ODPOWIEDZI DO UWAG

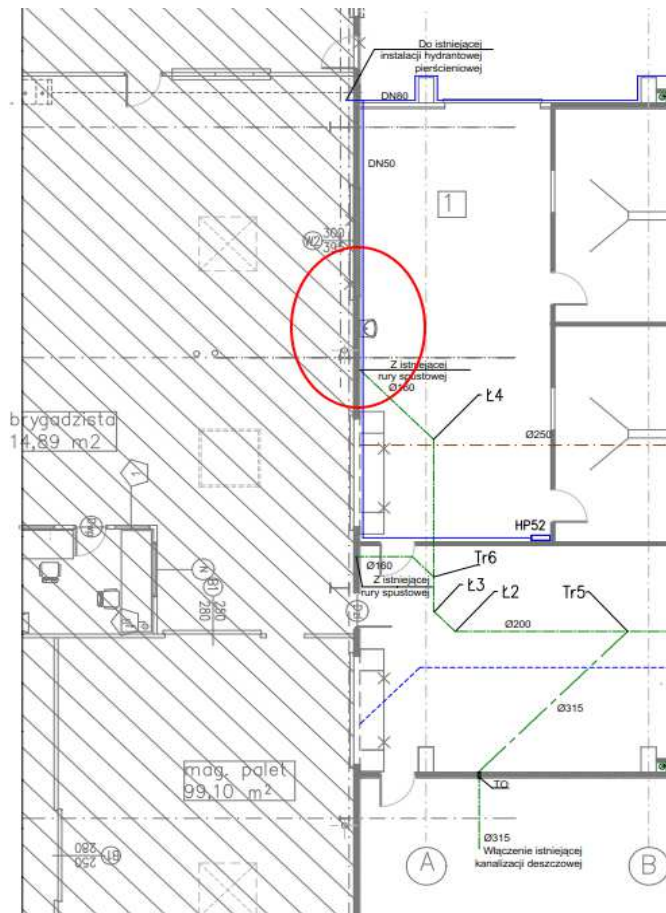
Prosimy o podanie ile m instalacji ciepła technologicznego należy doliczyć od istniejącej ściany hali do źródła ciepła z którego będzie czerpane ciepło technologiczne?

Ciepło technologiczne będzie pochodziło od sprężarek. Zostały one ulokowane w istniejącym pomieszczeniu – wydzielona strefa w istniejącej hali
